Vår referanse:
18/198486-7

Vedtak VD-3 R-19. Nytt signalregulert gangfelt på fv. 561 Skjergardsvegen i Fjell kommune.

Trafikk i gangfelt på fv. 561 Skjergardsvegen ved Kolltveitlia i Fjell kommune signalreguleres som beskrevet i sak 18/198486 under forutsetninger som beskrevet under.

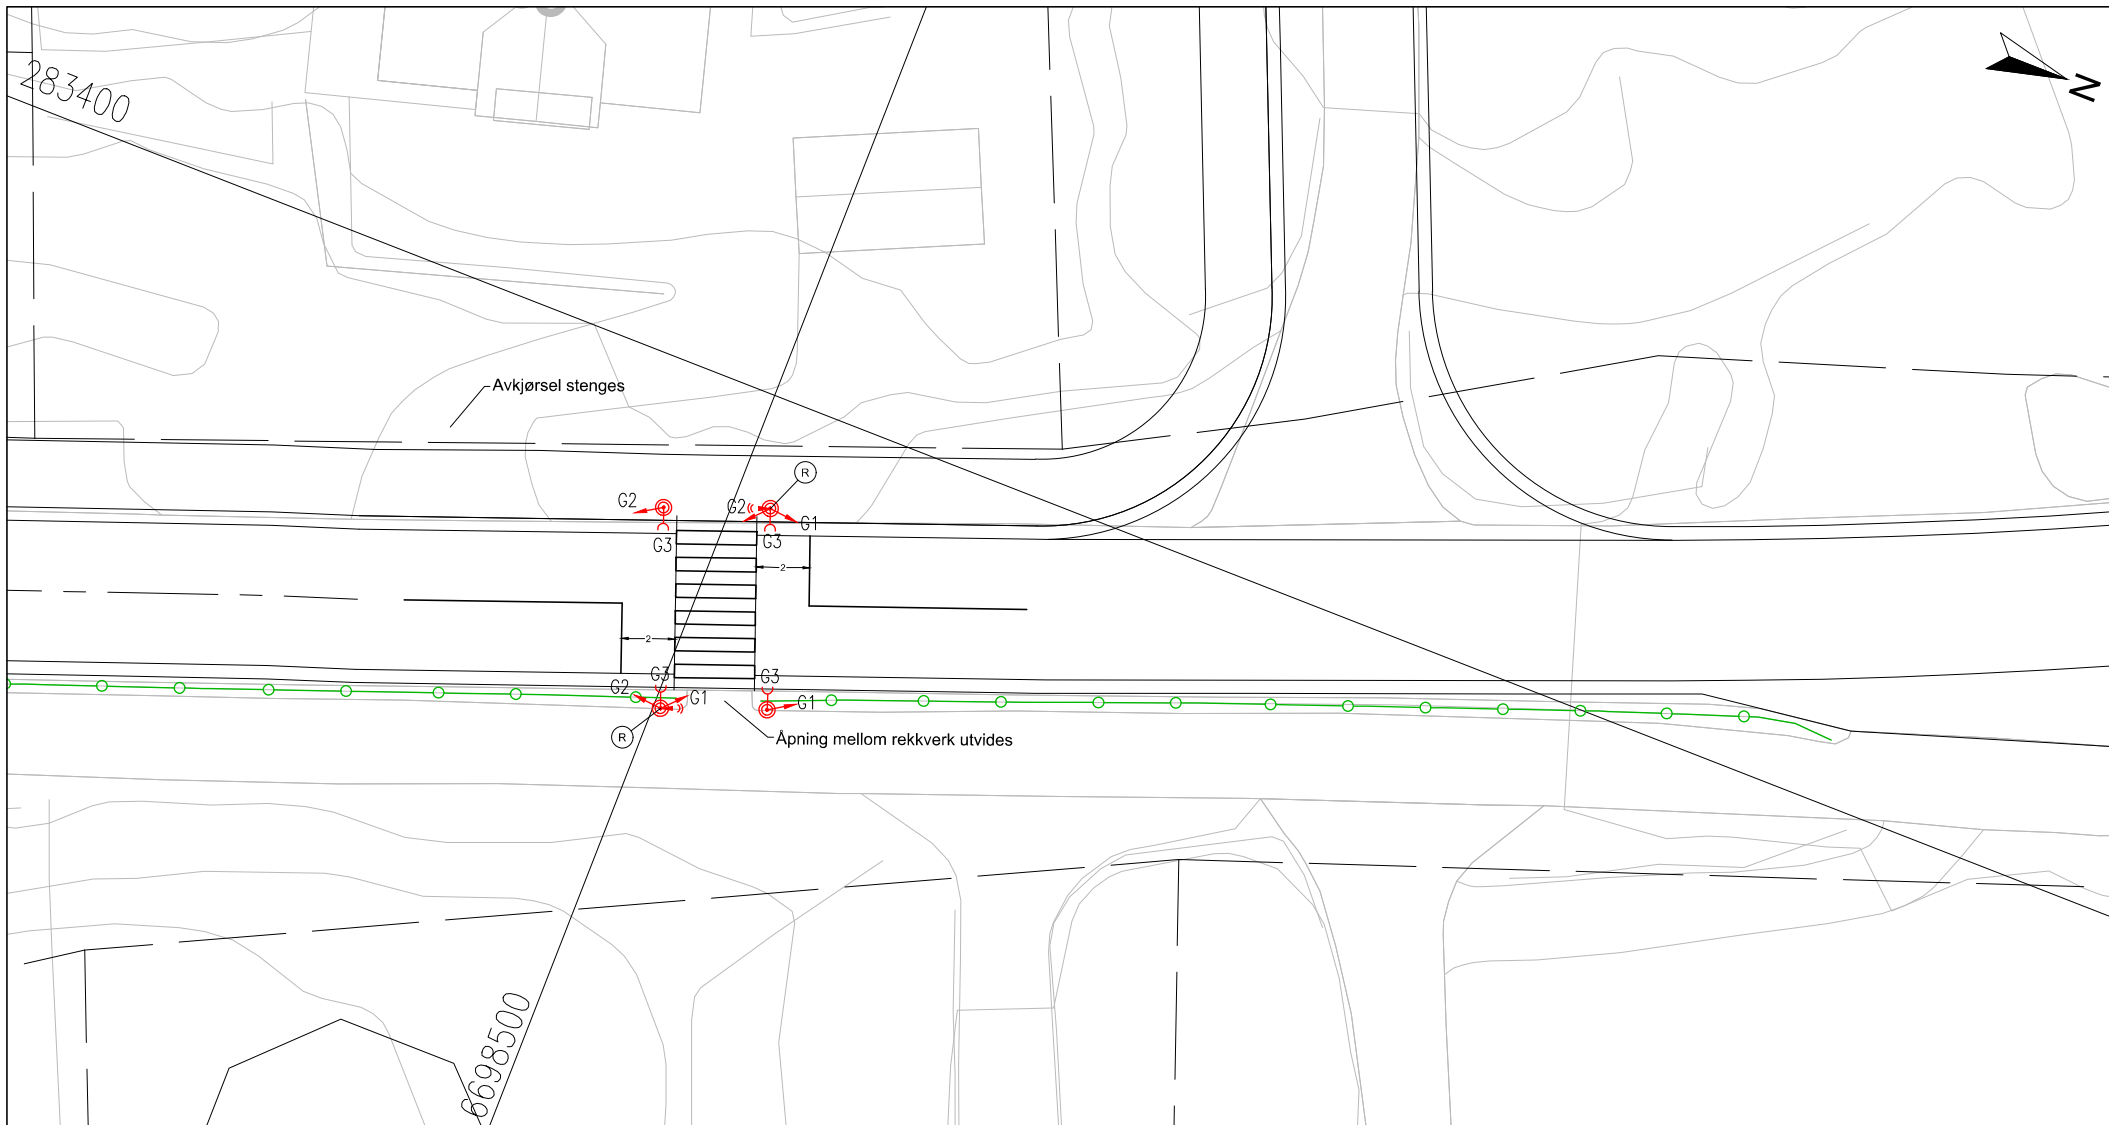
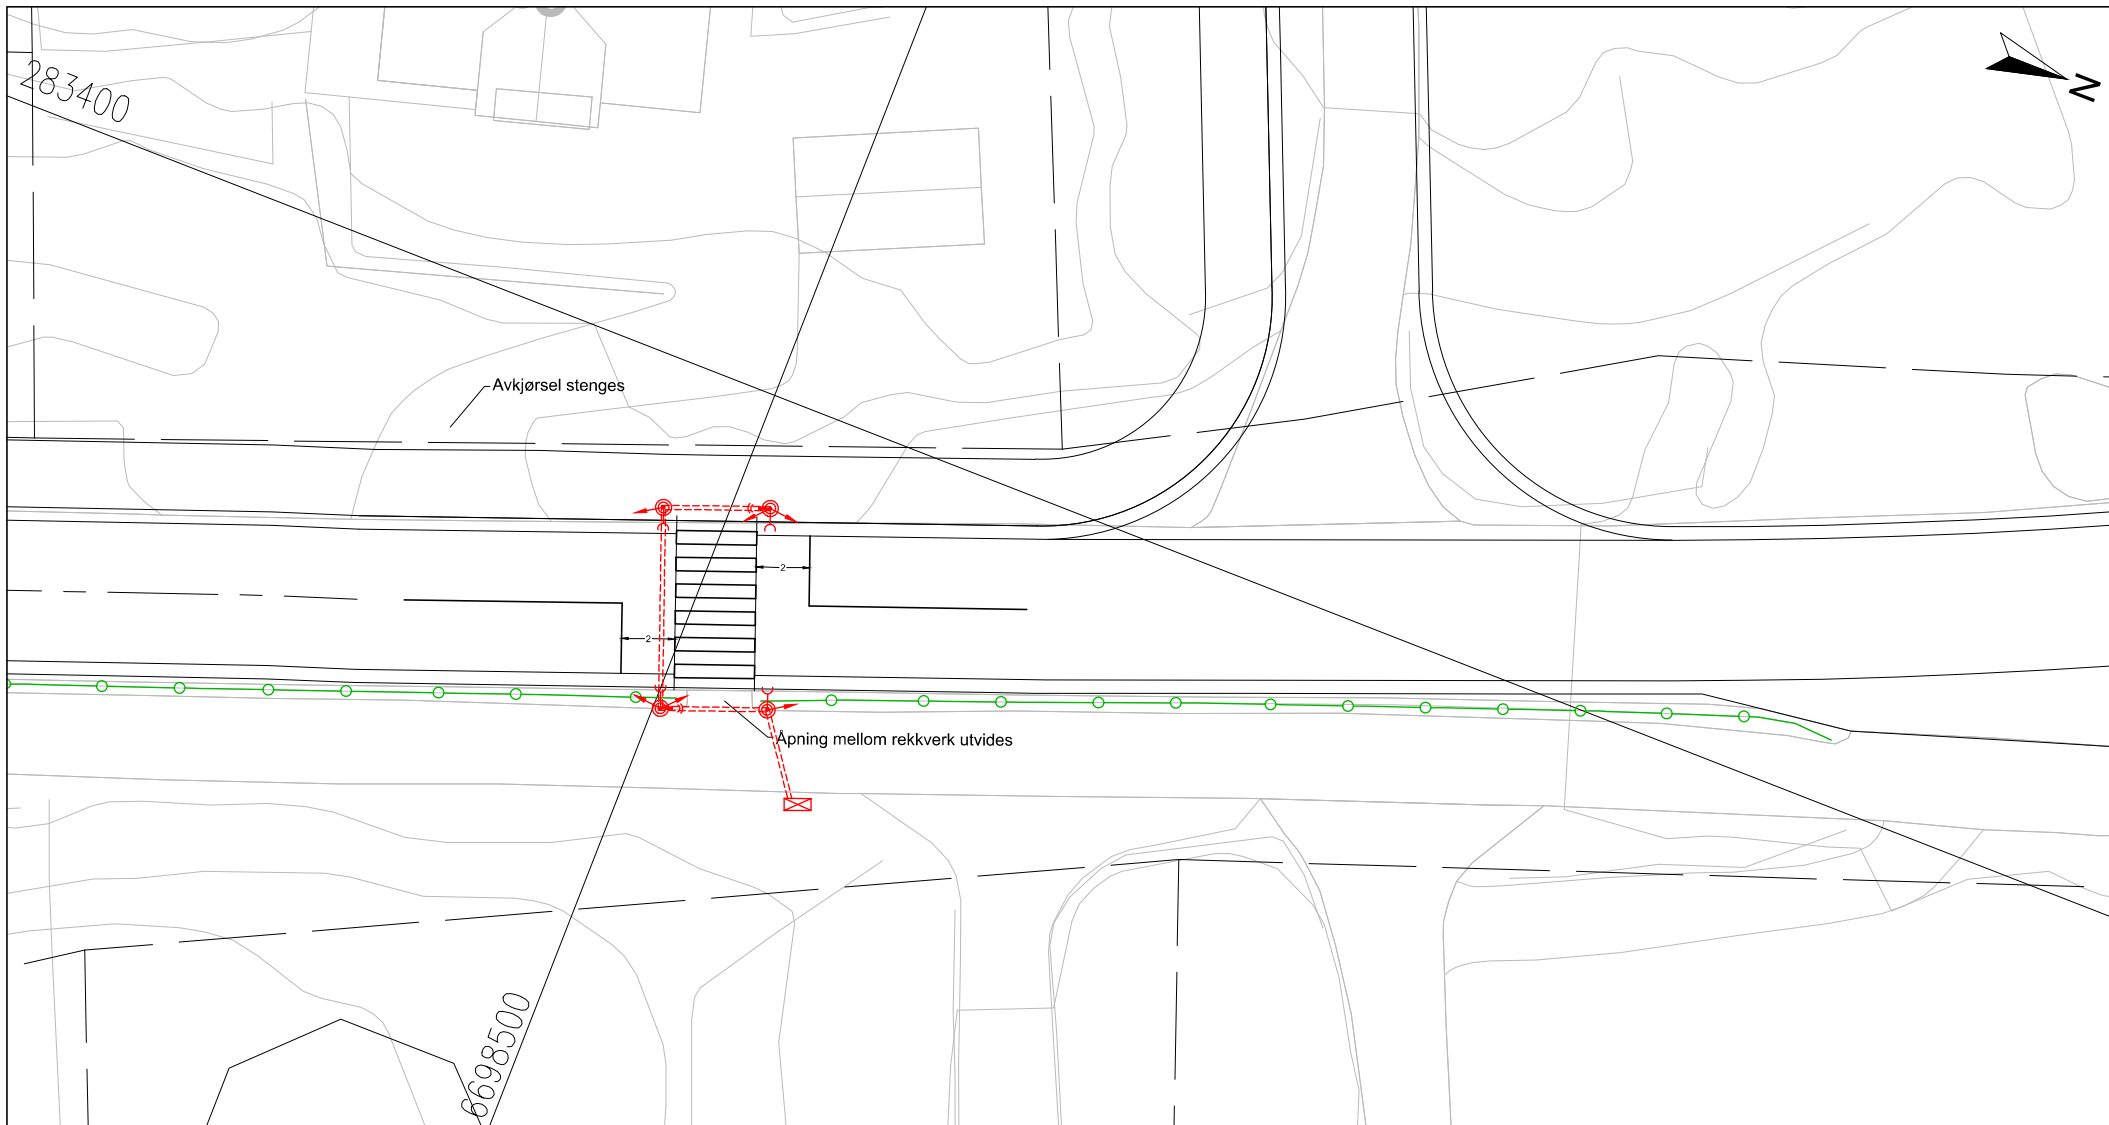
Den opprinnelige søknaden var mangelfull, «tynn» og svakere enn det en kan forvente av en slik søknad. Vi har gitt en tilbakemelding på dette i e-post datert 23.04.2019. Deretter har vi fått en del tilleggsopplysninger, men søknaden framstår fortsatt som lite oversiktlig. Vi oppfordrer til at kvaliteten på framtidige søknader tilpasses kravene i håndboka og presisering i nevnte epost.

Vegdirektoratet er ikke overbevist om at dette er den beste løsningen i området, men vi har likevel under tvil valgt å godkjenne søknaden.

Et slikt signalregulert gangfelt vil medføre en del forsinkelse både for kryssende fotgjengere og trafikken på fv. 561. Det er fare for at en del fotgjengere vil forsøke å krysse utenfor gangfeltet for å slippe å vente på grønn mann. Særlig kan dette være en utfordring for de som skal nordover på gangveg eller til busstopp. Vegdirektoratet forutsetter at det gjennomføres tiltak som sikrer at det nye signalregulerte gangfeltet blir den foretrukne kryssingen av fv. 561 for alle fotgjengere i dette området.
